原子力発第21370号
令和4年1月28日

伊方発電所原子炉施設保安規定変更認可申請書

伊方発電所原子炉施設保安規定変更比較表

図4 (続き)

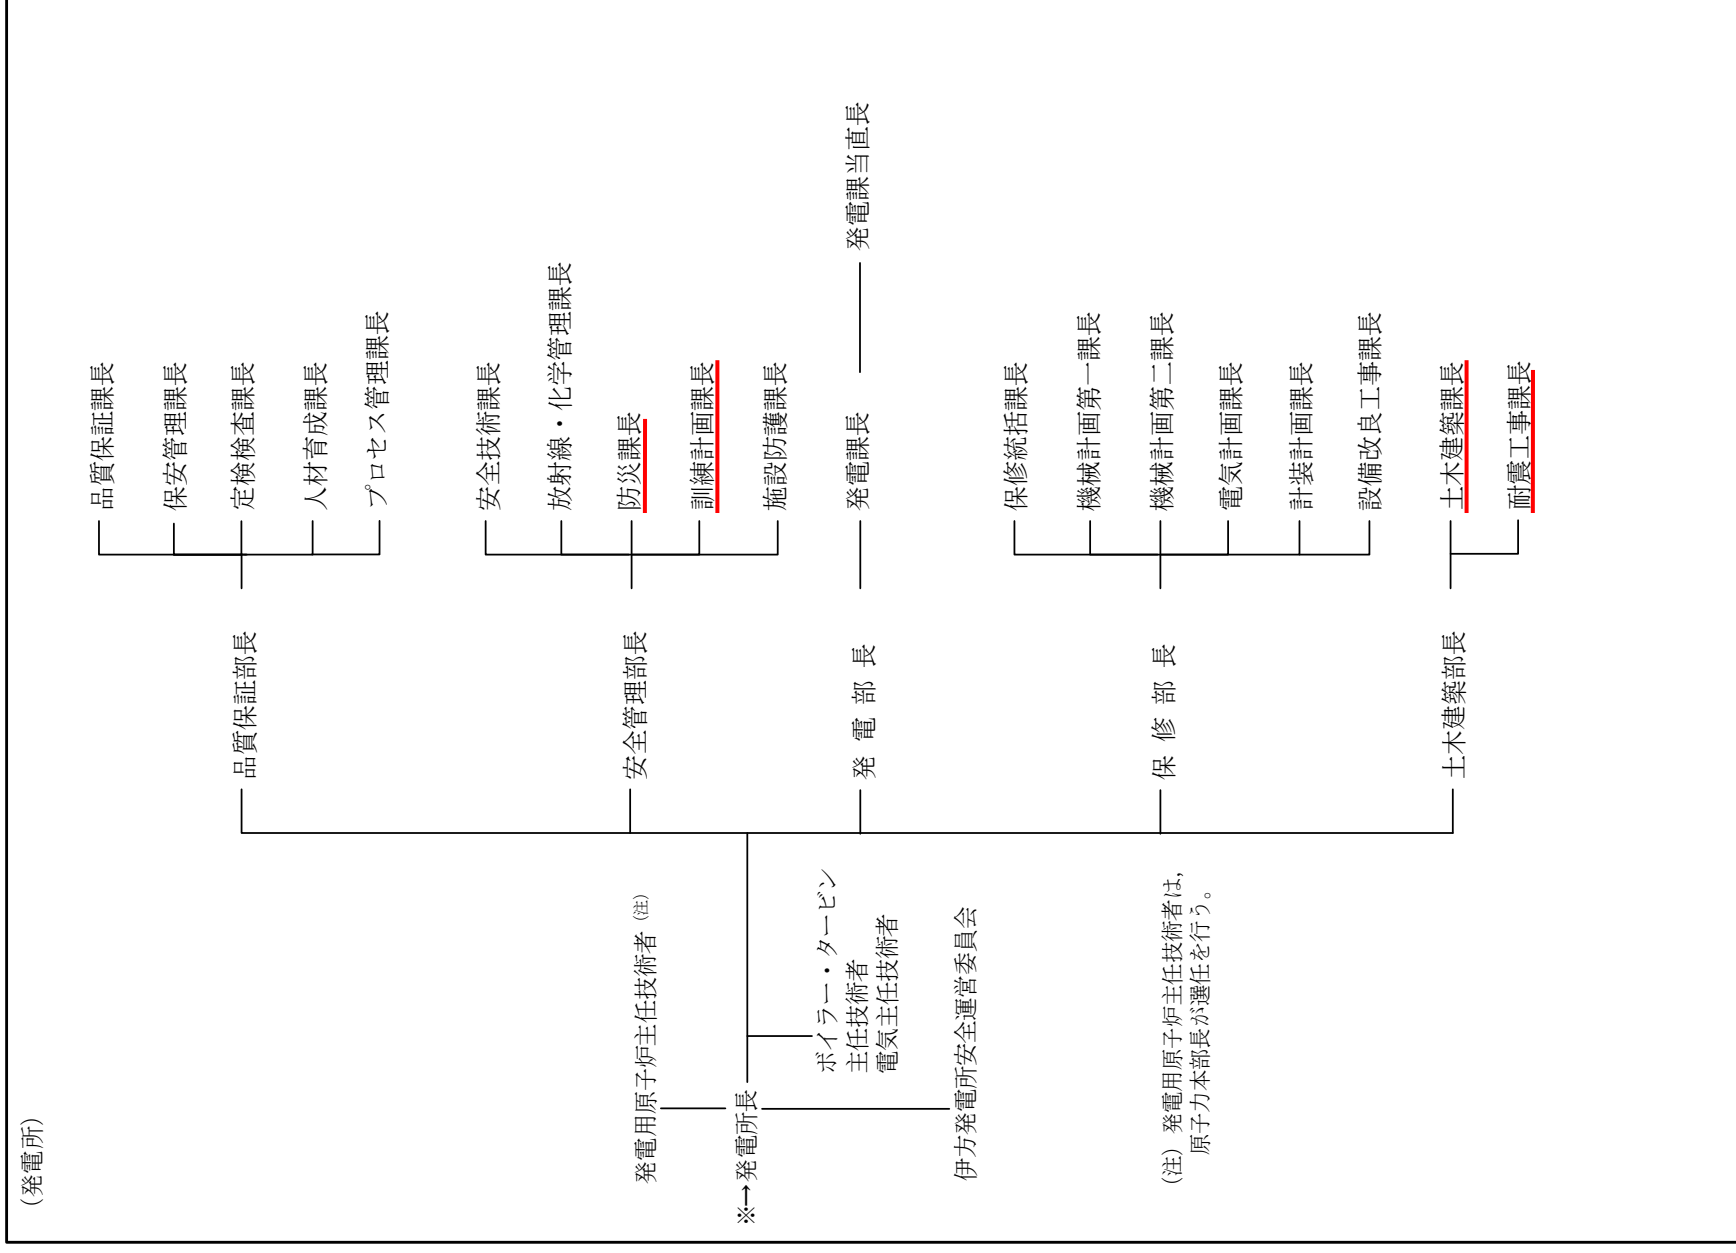
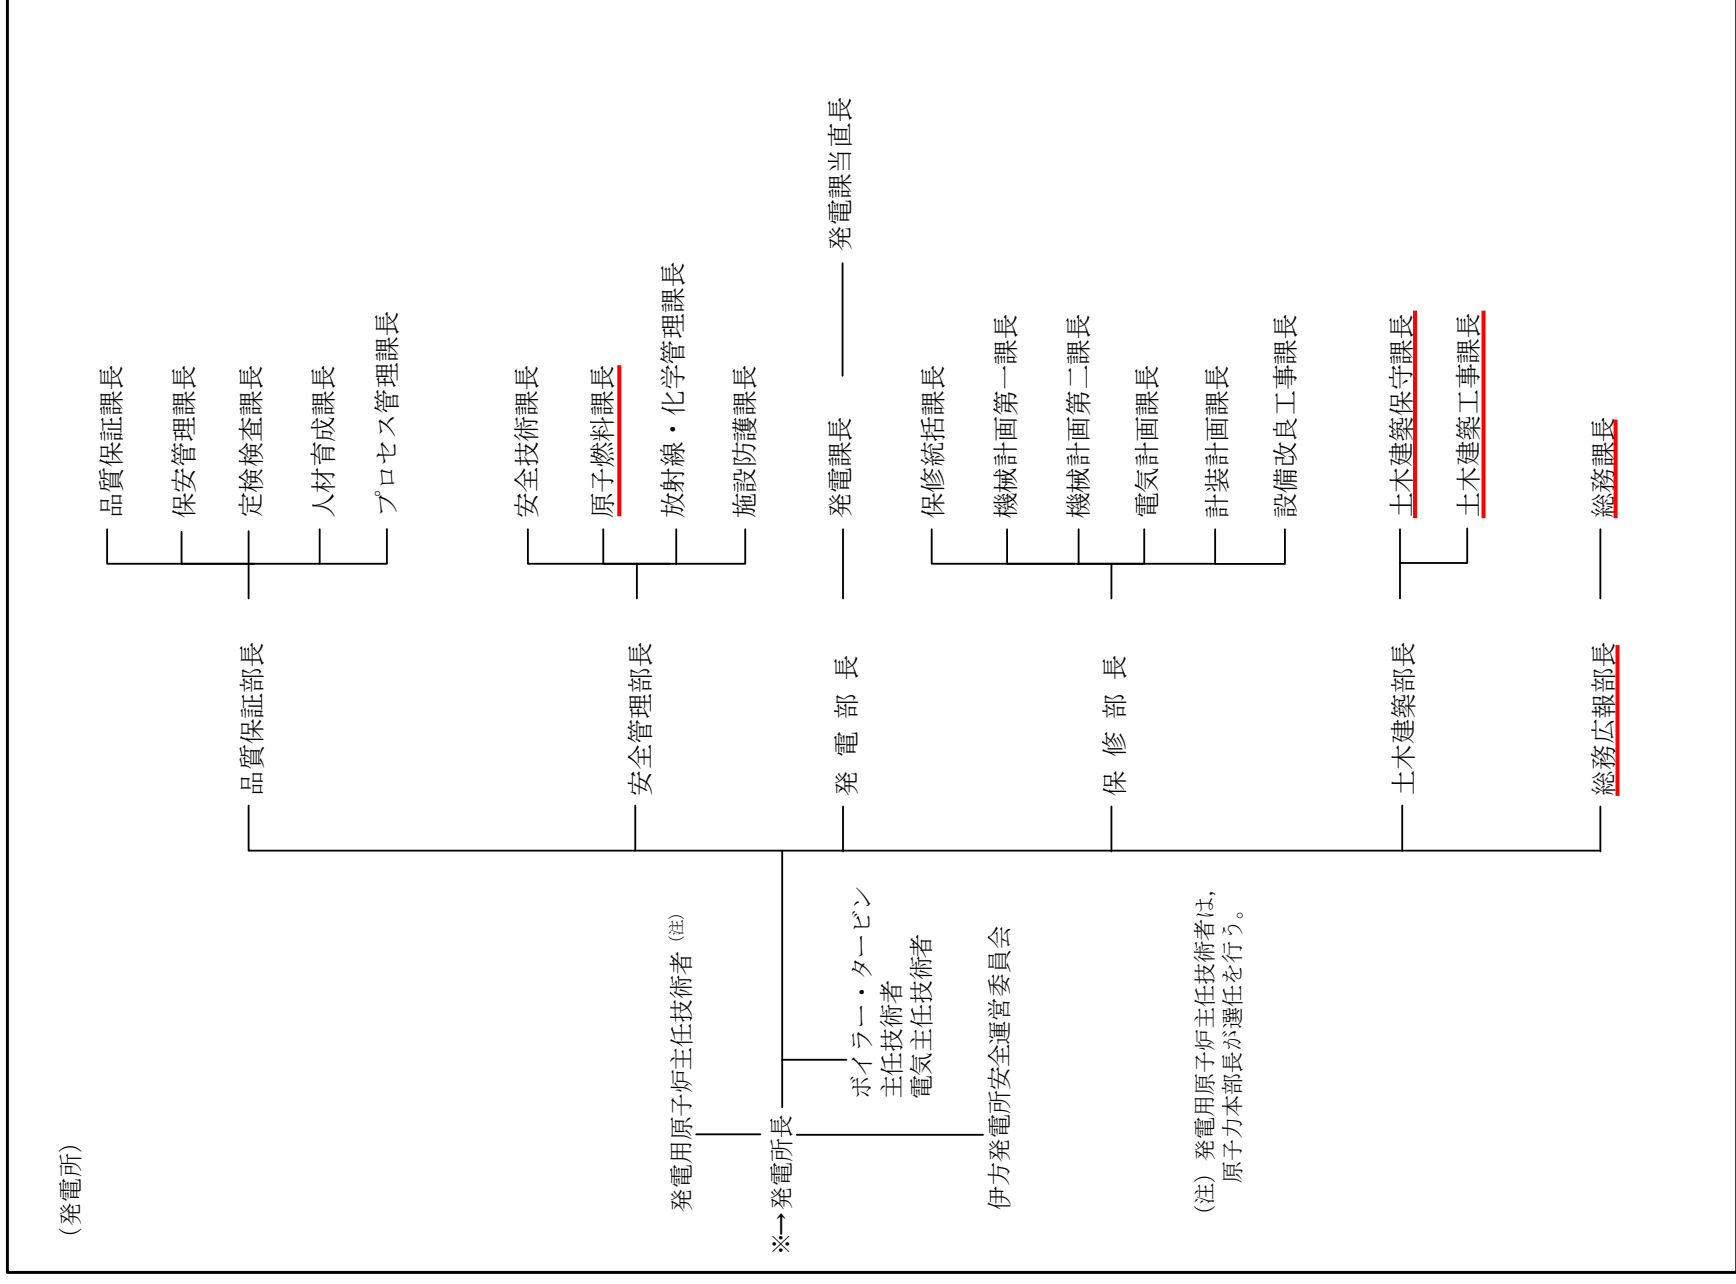
a. 原子燃料課の新規設置

b. 訓練計画課業務を安全技術課業務に統合

c. 防災課業務を保守統括課業務および総務課業務に移管

d. 土木建築部内の名称変更

組織整備に伴う変更(以下、本頁において同じ)

安全技術課で実施している原子燃料関係業務については専門性が高く,また,今後新たに乾式貯蔵施設に係る業務が発生することから,これらの業務を円滑に遂行できるよう,原子燃料課を新規設置する。

に実施することとし、これら業務を安全技術課に移管し、訓練計画課は廃止する。

防災課は、新規制基準で要求される火災防護や自然災害への対応体制を構築するとともに、防災・火災防護活動の定着化を牽引してきた。現在、これらの活動は、発電所において定着が図られてきたことから、設備を主管する保守統括課において一元管理する。また、防災課が所掌する消防防災・作業安全の業務は、労務を主管する総務課に移管し、防災課を廃止する。

耐震工事課は、今後予定されている乾式貯蔵施設や、1・2号機廃止措置に伴う新規の土木建築工事対応を行うこととし、課名を土木建築工事課に改める。これに伴い、土木建築課は、発電施設の施設管理に対応する組織であることを明確化するため、土木建築保守課に課名を改める。

図 204 (続き)

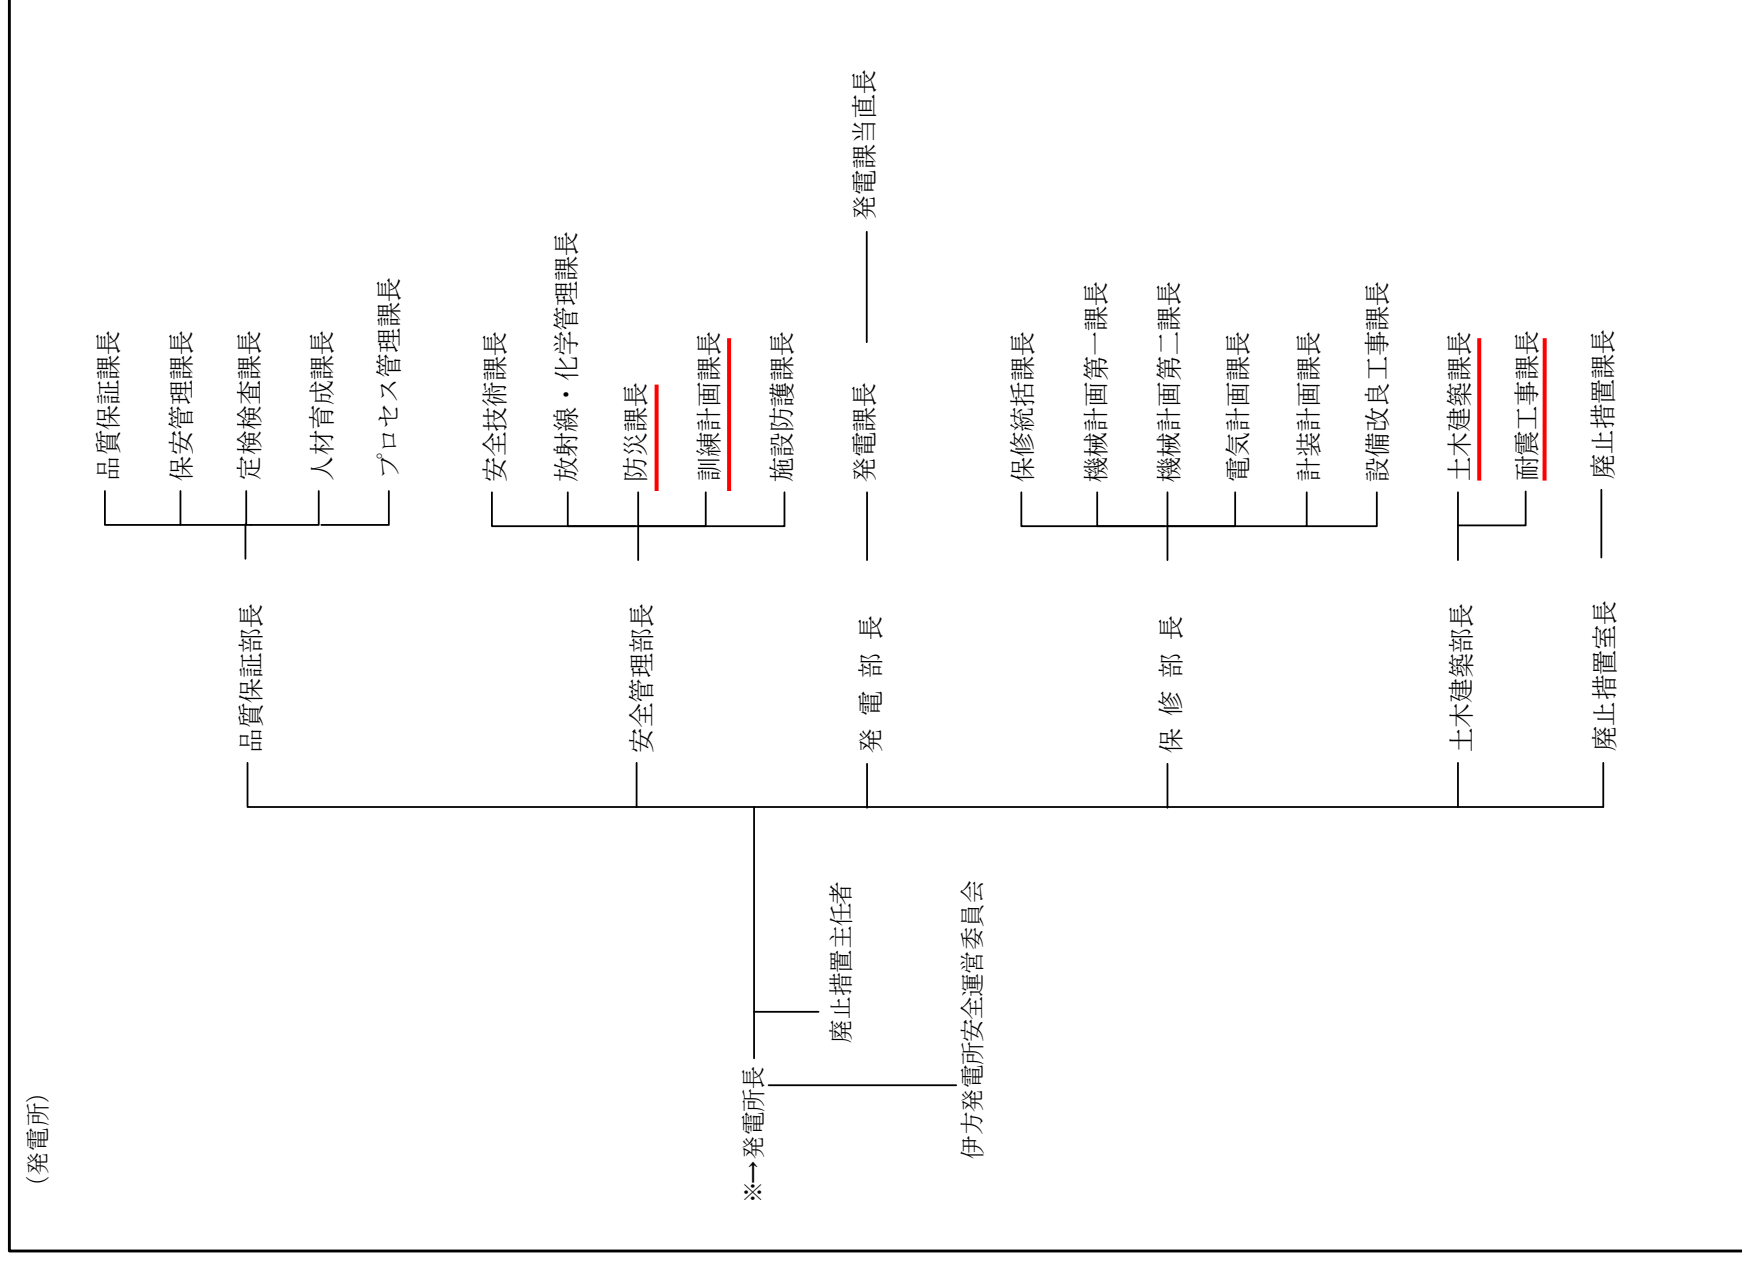
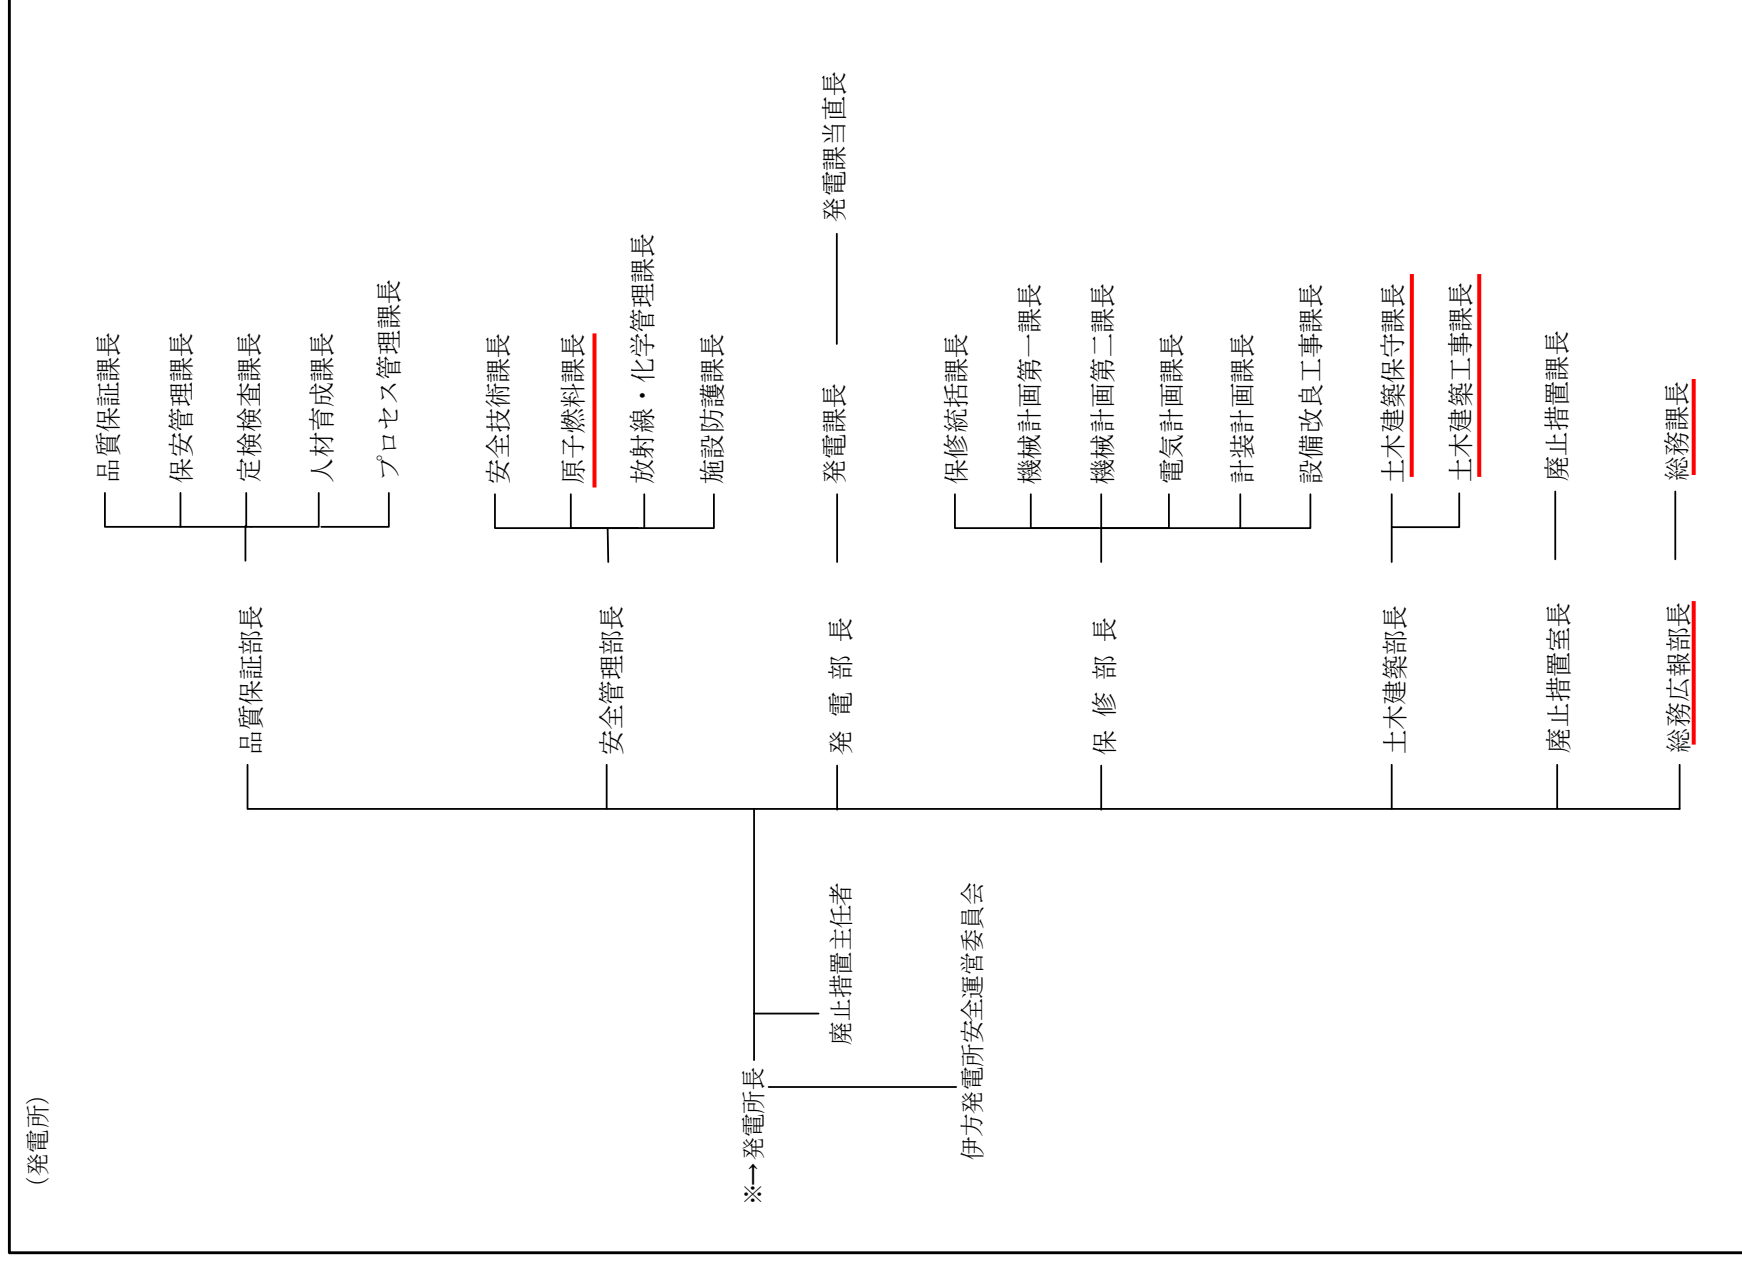
組織整備に伴う変更
(以下, 本頁において同じ)
